Ministero dell'Ambiente e della Sicurezza Energetica

Commissione Tecnica PNRR - PNIEC

Parere n. 322 del 21/05/2024

Progetto	<p>Progetto di un impianto agrivoltaico denominato "FAVARA 1", della potenza di 51,72 MW e delle relative opere di connessione alla RTN, da realizzarsi nel comune di Favara (AG)</p> <p>ID_VIP: 9307</p>
Proponente	<p>10PIU'ENERGIA S.R.L.</p>

Figura 4 - Sovrapposizione fra l'area di impianto, i pannelli fotovoltaici e le aree di dissesto geomorfologico del PAI. Fonte: elaborazione della Commissione

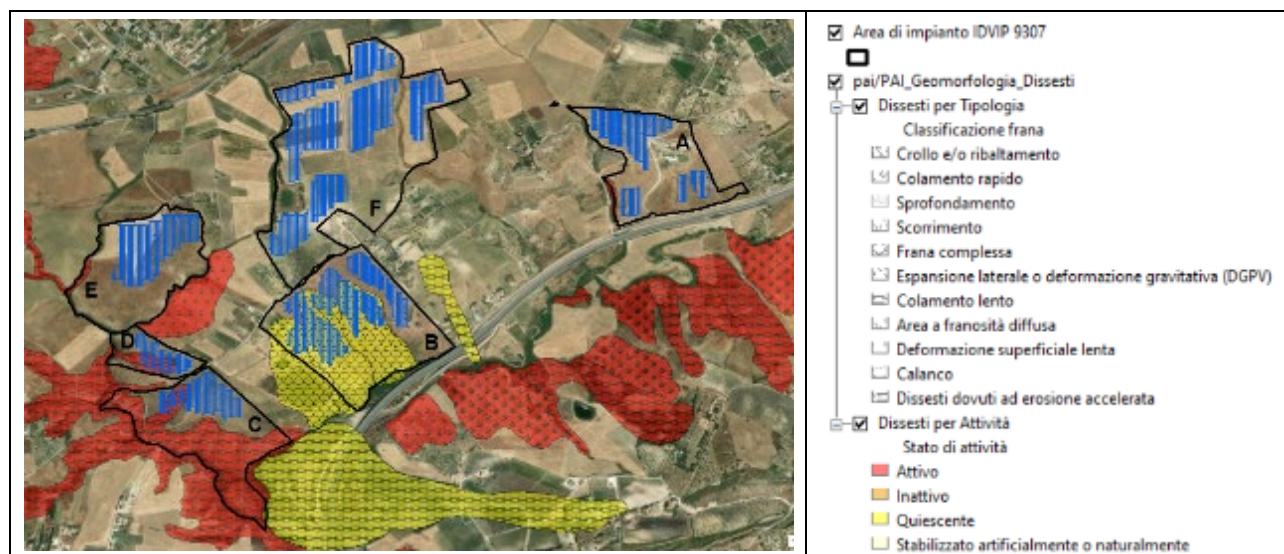
La sovrapposizione dell'area di impianto con i dissesti indicati nel PAI mostra che alcuni lotti del progetto includono, come detto, aree a pericolosità geomorfologica P1 e P2. Nello specifico, il Lotto B è soggetto alla presenza di aree di pericolosità geomorfologica P1 dovute a frana complessa in stato quiescente, mentre i Lotti C e D registrano la presenza di aree di pericolosità geomorfologica P2 dovute a colamento lento in stato attivo.

La Commissione, vista la morfologia dell'area di impianto con pendenze pronunciate, rappresenta che la pericolosità dei dissesti può essere accentuata anche dalla presenza di fenomeni erosivi che possono innescarsi in corrispondenza delle esistenti linee di impluvio del reticolo idrografico in occasione di eventi piovosi intensi e prolungati.

Ad esito di tutte le analisi effettuate dalla Commissione in merito agli aspetti relativi alla geomorfologia e idrogeologia del territorio, alle aree di dissesto geomorfologico del PAI Sicilia, il layout di impianto dovrà essere modificato con l'arretramento delle recinzioni e dei pannelli fotovoltaici al fine di soddisfare le seguenti condizioni:

Figura 5 - Interferenza dei pannelli fotovoltaici con un individuo arboreo esistenti

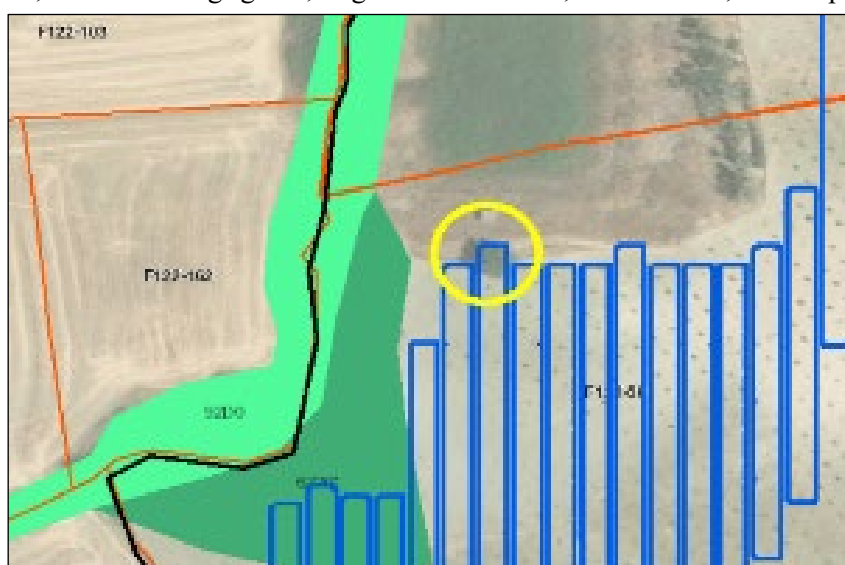
La Commissione segnala in particolare, l'interferenza dei pannelli con un individuo arboreo esistente e ricadente nel Lotto F, Comune di Agrigento, Foglio Catastale 122, Particella 50, come riportato in Figura 5.

La Commissione rileva che ai fini della conservazione della biodiversità sarà necessario mantenere l'individuo arboreo nella sua posizione originale assicurandone le dovute cure per il mantenimento dello stato in salute. Dovrà essere prevista un'area di rispetto di almeno 15m di raggio dal fusto, tale da escludere la posa dei pannelli e dei cavidotti al suo interno.

Figura 8 – Censimento incendi (periodo 2007-2022) e aree a rischio d'incendio nei pressi dell'area di impianto.
Fonte: elaborazione della Commissione

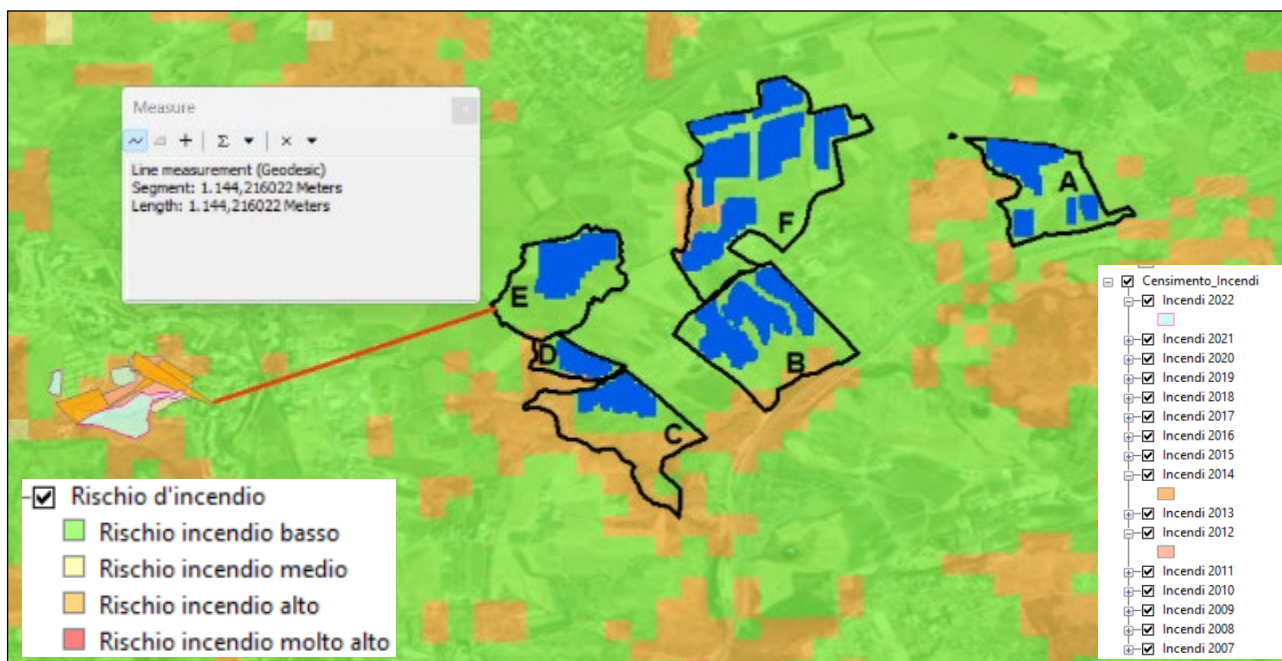
censimento incendi¹²⁶ della Regione Siciliana, la Commissione segnala la presenza di alcuni incendi in località Contrada Fontanelle, a poco più di 1km dall'area di impianto, verificatisi tra il 2012 e il 2022.

La Commissione valuta che il progetto sia compatibile per il fattore della vulnerabilità al rischio di gravi incidenti, fatto salvo il rispetto di quanto prescritto nella Condizione Ambientale n. 1.m.
